Piano di Eliminazione delle Barriere Architettoniche

F10 BIBLIOTECA GUANDA

REPORT

Criticità rilevate Biblioteca Guanda e Internazionale Ilaria Alpi

002

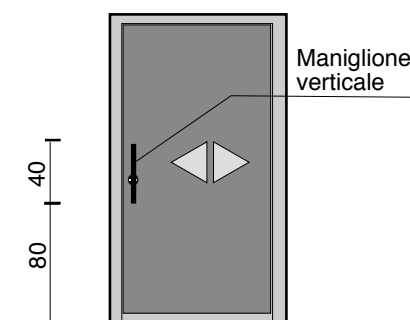
Serramento interno inadeguato

L'ingresso ha una rampa inclinata e ante con maniglie di difficile presa, suggeriamo l'inserimento di una porta automatica ad ante scorrevoli.

Sostituzione del serramento esistente con un nuovo serramento scorrevole.

L'anta dovrà essere manovrabile applicando una forza inferiore a 3,5 Kg. La maniglia sarà verticale e posta ad un'altezza compresa tra cm 80 e 120 dal pavimento, collocata sul lato estremo in modo da consentire la massima apertura dell'anta scorrevole. La luce netta a battente aperto, non dovrà essere inferiore a cm 80 e il cassonetto di contenimento di cm. 90.

003

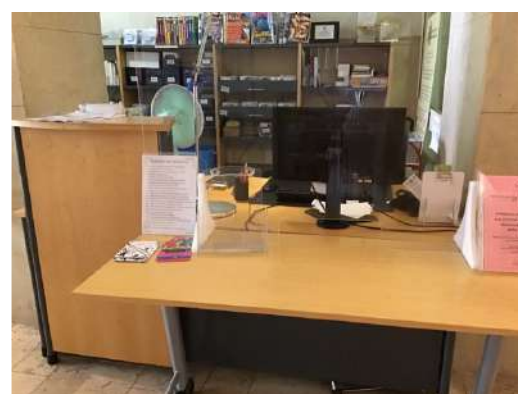
Impianto di comunicazione carente

Dotare il servizio di un sistema a induzione magnetica per facilitare la comunicazione con le persone non udenti.

Inserire un impianto hearing loop da scrivania.

004

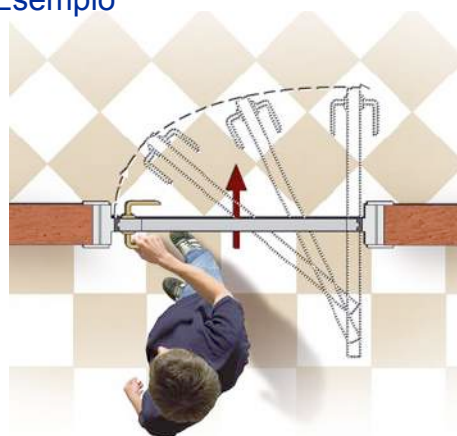
Serramento interno inadeguato

La porta ingombra il passaggio.

Sostituzione del serramento esistente con un nuovo serramento.

La nuova porta dovrà essere rototraslante con una luce netta non inferiore a cm 80.

L'anta dovrà essere manovrabile applicando una forza inferiore a 3,5 Kg. La maniglia sarà collocata ad un'altezza da terra di cm. 80/90.

006

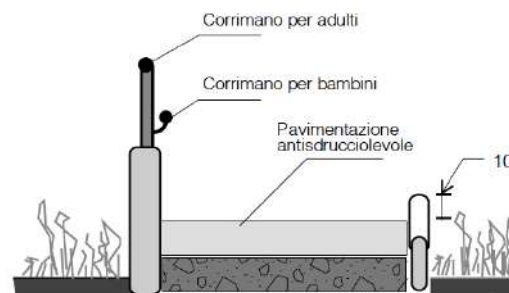
Assenza di un corrimano su piano inclinato

Il raccordo ha una notevole pendenza, è necessario prevedere un corrimano.

Inserimento di un corrimano: nel caso di un uso da parte di persone adulte il corrimano dovrà avere preferibilmente sezione con diametro di mm 40, nel caso di maggior uso da parte di bambini il diametro non dovrà superare i 30 mm. I corrimani utilizzati da parte degli adulti saranno posti ad un'altezza compresa tra 90 e 100 cm, quelli utilizzati da parte dei bambini andranno posti a un'altezza compresa tra cm 60 e cm 75. In caso di utenza mista si consiglia l'utilizzo di doppio corrimano posto alle due altezze. Il corrimano dovrà essere prolungato di cm 30 oltre il piano inclinato.

La distanza tra il corrimano e la parete dovrà essere compresa tra i 4 e i 5 cm. Affinché le mensole di fissaggio al muro non costituiscano ostacolo sarà indispensabile posizionarle sulla parte inferiore del corrimano. Il materiale dovrà assicurare una presa sicura (anti-scivolo) ed essere gradevole al tatto.

007

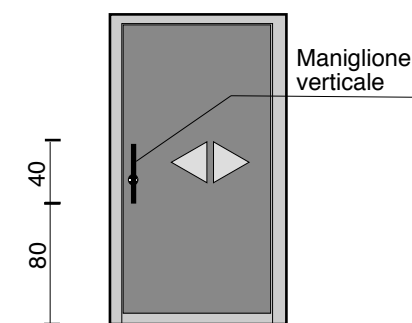
Assenza di maniglione verticale sulla porta scorrevole.

Inserimento di maniglione verticale posto ad un'altezza compresa tra cm 80 e 120 dal pavimento. L'oggetto faciliterà la chiusura/apertura della porta per chi, con problemi di prensilità, deve azionare la porta scorrevole. Il maniglione deve essere collocato sul lato estremo in modo da consentire la massima apertura dell'anta scorrevole. La luce netta non dovrà essere inferiore a cm 75.

008

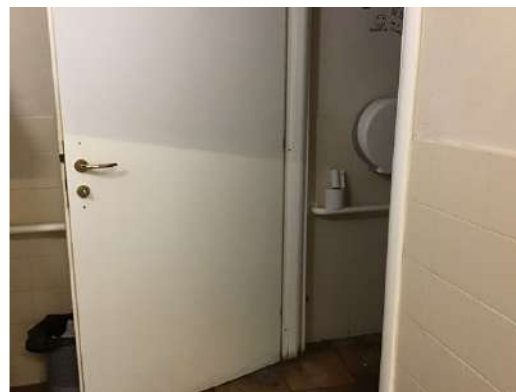
Assenza di maniglione orizzontale sulla porta

Inserimento di maniglione orizzontale ad un'altezza compresa tra cm 85 e 95 dal pavimento, sul lato interno della porta. L'oggetto faciliterà la chiusura della porta dietro di sé per chi, in carrozzina, ha poco spazio di manovra.

Normalmente la lunghezza del maniglione non dovrà essere inferiore a cm.60.

009

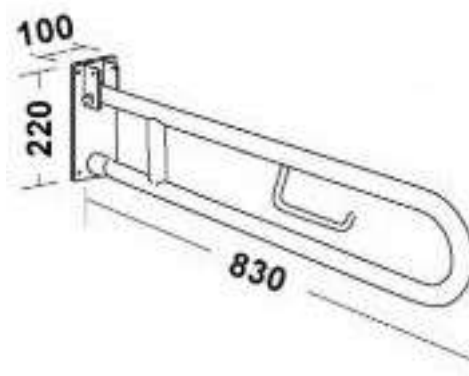
Maniglioni: assenza

Inserimento di maniglione di sostegno previa eventuale rimozione dell'esistente. Il maniglione sarà posizionato a lato della tazza wc o del bidet, a 40 cm dall'asse della tazza (nel caso non sia presente una parete laterale a tale distanza). Entrambi i maniglioni saranno posizionati ad altezza di cm 80 dal piano di calpestio ed avranno un diametro di 3-4 cm.

010

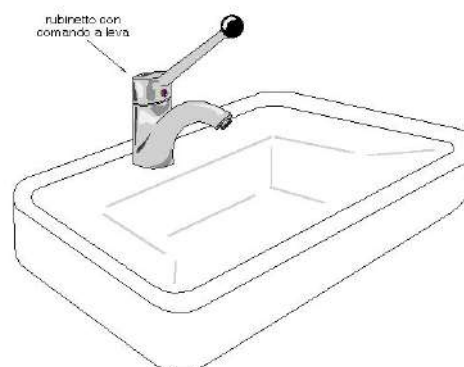
Rubinetteria inadeguata

Sostituzione della rubinetteria esistente con modello con comandi a leva facilmente riconoscibili oppure ad erogazione automatica. Si sconsiglia l'utilizzo di leve troppo lunghe ed affusolate che possono risultare pericolose nel momento in cui una persona avvicina il viso al lavabo.

011

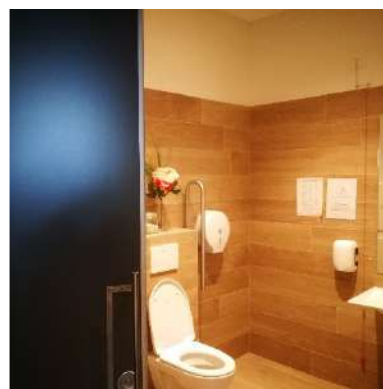
Servizio igienico non rispondente alle caratteristiche prestazionali riferite al benessere ambientale

Optare per sanitari normali rispondenti alle caratteristiche prestazionali contenute nella normativa. Privilegiare scelte che rendano l'ambiente armonico e piacevole per tutti senza connotazioni particolari.

Dotare sempre l'ambiente anche di accessori per l'uso ottimale dell'ambiente, appendiabiti, mensole ecc. Occorre predisporre adeguati sistemi per la sicurezza e l'emergenza.

Nei locali aperti al pubblico occorre prevedere un segnale di emergenza visivo e sonoro.

012

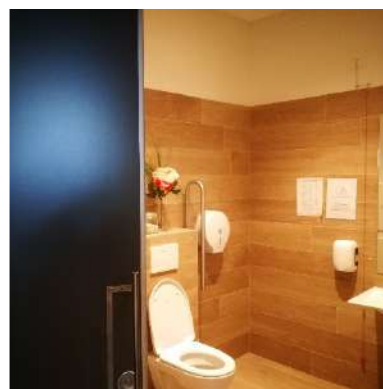
Servizio igienico non rispondente alle caratteristiche prestazionali riferite al benessere ambientale

Optare per sanitari normali rispondenti alle caratteristiche prestazionali contenute nella normativa. Privilegiare scelte che rendano l'ambiente armonico e piacevole per tutti senza connotazioni particolari.

Dotare sempre l'ambiente anche di accessori per l'uso ottimale dell'ambiente, appendiabiti, mensole ecc. Occorre predisporre adeguati sistemi per la sicurezza e l'emergenza.

Nei locali aperti al pubblico occorre prevedere un segnale di emergenza visivo e sonoro.

013

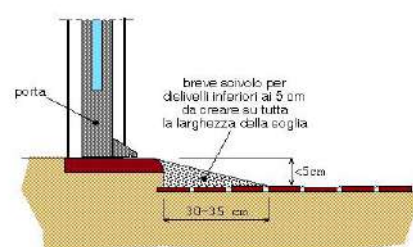
Dislivello costituito da gradino inferiore a 5 cm di altezza

Tutte le rampe presenti terminano con un piccolo dislivello tra rampa e pavimentazione. Ora è stato risolto il dislivello mettendo un listello di metallo, tuttavia si stacca e la gente scivola.

Realizzazione di piccolo scivolo mediante lavorazione della soglia o riporto di materiale al fine di raccordare con una superficie uniforme i piani posti alle diverse quote.

014

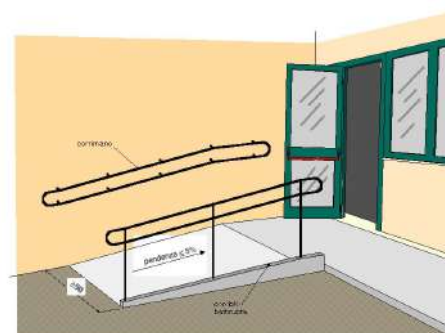
Assenza di rampa di collegamento fra quote diverse.

Nuova realizzazione di rampa per il superamento del dislivello.

La rampa dovrà avere una pendenza longitudinale tale da consentirne l'agevole superamento da parte di tutti (preferibilmente inferiore al 5%), e pendenza trasversale non superiore all'1%. La pavimentazione dovrà essere antisdrucchiabile, uniforme e compatta. La rampa dovrà avere larghezza non inferiore a cm 150. E' consentita una larghezza di cm. 90 solo se per brevi tratti.

La rampa deve essere dotata di cordoli battiruota laterali di altezza non inferiore a cm 10. Per lunghezze superiori a 10 m sarà necessario interrompere la rampa con un piano orizzontale intermedio di dimensioni non inferiori a cm 150x150.

015

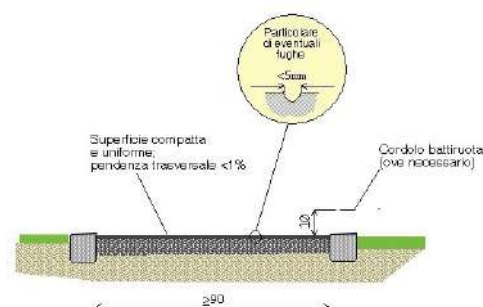
Sconnessione generalizzata della pavimentazione

Realizzazione di marciapiede o camminamento previa demolizione dell'esistente. Con superficie calpestabile compatta ed omogenea. La pendenza trasversale non dovrà superare l'1%. La larghezza del percorso non dovrà essere inferiore a cm 150.

Occorre fare una buona rasatura della finitura superficiale (attraverso la compattazione e la rullatura del materiale) per evitare di creare altre criticità sulla pavimentazione per le persone con difficoltà motorie. Ovvero non creare spessori e fonti di inciampo.

016

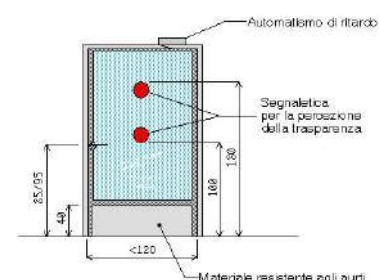
serramento esterno inadeguato

Sistemare l'infisso che diventerà di uscita accessibile.

Inserimento di nuovo **serramento esterno** previa rimozione dell'esistente.

L'infisso dovrà avere una luce totale di cm. 150 con l'anta mobile principale di larghezza cm. 90 e seconda anta normalmente fissa di almeno cm. 60. In caso di necessità si dovranno aprire entrambe le ante.

L'altezza delle maniglie sarà compresa tra 85 e 95 cm (consigliata 90 cm). L'anta mobile principale dovrà poter essere usata esercitando una pressione non superiore a 3,5 kg.

Se l'infisso è costituito da vetri, questi saranno collocati ad una altezza di almeno 40 cm dal piano del pavimento e segnalati mediante apposito adesivo colorato posto ad un'altezza compresa tra cm 100 e 180.

017

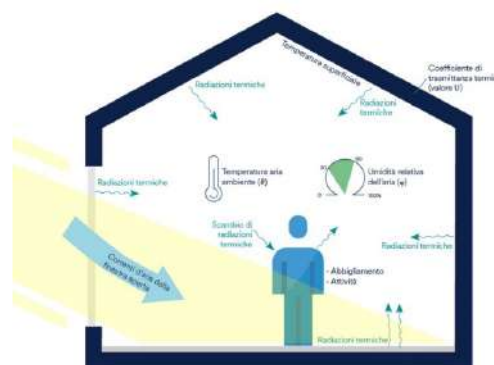
Discomfort termico - ambienti con temperatura interna non controllata, troppo fredda nei periodi invernali e troppo calda

Nei luoghi di lavoro o nei luoghi con presenza continuativa di persone, scuole o sale riunioni ecc. è necessario che le persone presenti dispongano di aria salubre in quantità sufficiente anche ottenuta con impianti di aerazione. Se previsto un impianto di aerazione deve essere sempre mantenuto funzionante. Se sono utilizzati impianti di condizionamento dell'aria o di ventilazione meccanica, essi non devono generare correnti d'aria fastidiose. Gli impianti devono essere periodicamente sottoposti a controlli, manutenzione pulizia e sanificazione.

La temperatura nei locali deve essere adeguata all'organismo umano durante il tempo di lavoro o soggiorno nell'ambiente, tenuto conto il tipo di attività svolta. Si devono sempre considerare nella valutazione del comfort il grado di umidità e il movimento dell'aria concomitanti.

Le finestre, i lucernari e le pareti vetrate devono essere tali da evitare un soleggiamento eccessivo.

019

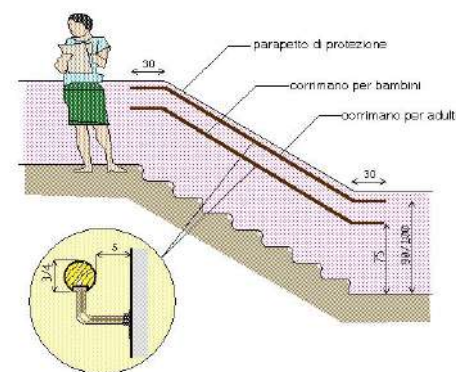
Corrimano: assenza/inadeguatezza

Inserimento di corrimano: nel caso di un uso da parte di persone adulte il corrimano dovrà avere preferibilmente sezione con diametro di mm 40, nel caso di maggior uso da parte di bambini il diametro non dovrà superare i 30 mm. I corrimani utilizzati da parte degli adulti saranno posti ad un'altezza compresa tra 90 e 100 cm, quelli utilizzati da parte dei bambini andranno posti a un'altezza compresa tra cm 60 e cm 75. In caso di utenza mista si consiglia l'utilizzo di doppio corrimano posto alle due altezze. Il corrimano dovrà essere prolungato di cm 30 oltre il primo e l'ultimo gradino. La distanza tra il corrimano e la parete dovrà essere compresa tra i 4 e i 5 cm. Affinché le mensole di fissaggio al muro non costituiscano ostacolo sarà indispensabile posizionarle sulla parte inferiore del corrimano. Il materiale dovrà assicurare una presa sicura (anti-scivolo) ed essere gradevole al tatto. Il corrimano deve essere sempre presente su entrambi i lati della scala.

021

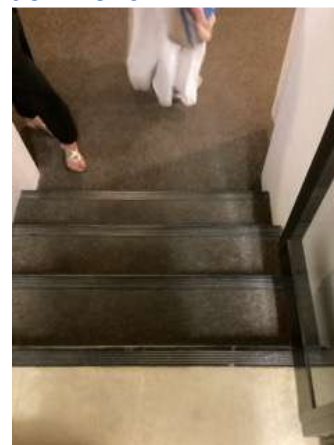
Banda segnalazione pericolo:
assenza

Applicazione di nastro adesivo plastico colorato o intervento mediante verniciatura atta a segnalare un ostacolo, fornire un'opportuna segnalazione visiva di un dislivello nel pavimento, creare contrasto cromatico tra alzata e pedata sui gradini di una scala. L'angolo, oggetto dell'intervento, avrà le seguenti dimensioni: sulla pedata una profondità di cm. 5 per la larghezza della scala, sull'alzata cm. 5 per tutta la larghezza della scala.

022

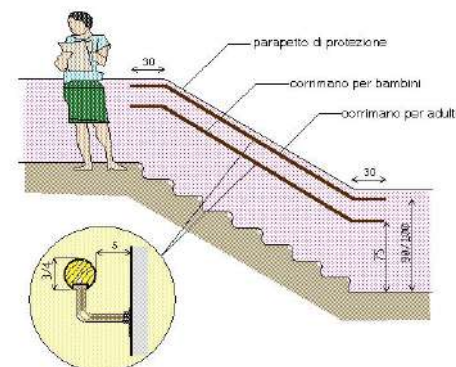
Corrimano: assenza/inadeguatezza

Inserimento di corrimano: nel caso di un uso da parte di persone adulte il corrimano dovrà avere preferibilmente sezione con diametro di mm 40, nel caso di maggior uso da parte di bambini il diametro non dovrà superare i 30 mm. I corrimani utilizzati da parte degli adulti saranno posti ad un'altezza compresa tra 90 e 100 cm, quelli utilizzati da parte dei bambini andranno posti a un'altezza compresa tra cm 60 e cm 75. In caso di utenza mista si consiglia l'utilizzo di doppio corrimano posto alle due altezze. Il corrimano dovrà essere prolungato di cm 30 oltre il primo e l'ultimo gradino. La distanza tra il corrimano e la parete dovrà essere compresa tra i 4 e i 5 cm. Affinché le mensole di fissaggio al muro non costituiscano ostacolo sarà indispensabile posizionarle sulla parte inferiore del corrimano. Il materiale dovrà assicurare una presa sicura (anti-scivolo) ed essere gradevole al tatto. Il corrimano deve essere sempre presente su entrambi i lati della scala.

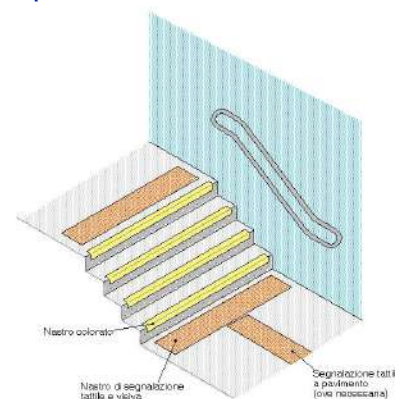
Segnaletica a pavimento: assenza

Realizzazione di fascia a pavimento di facile percezione tattile e visiva, atta a segnalare l'inizio e la fine di una rampa scala a persone non vedenti e ipovedenti. La fascia tattilo-plantare dovrà essere collocata 20 cm. prima dell'inizio rampa e a 20 cm. dopo fine rampa. La segnaletica dovrà avere una profondità di cm. 60 ed una larghezza pari alla rampa di scale.

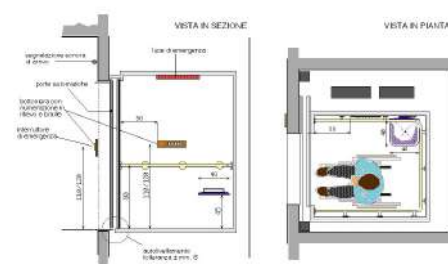
ascensore inadeguato
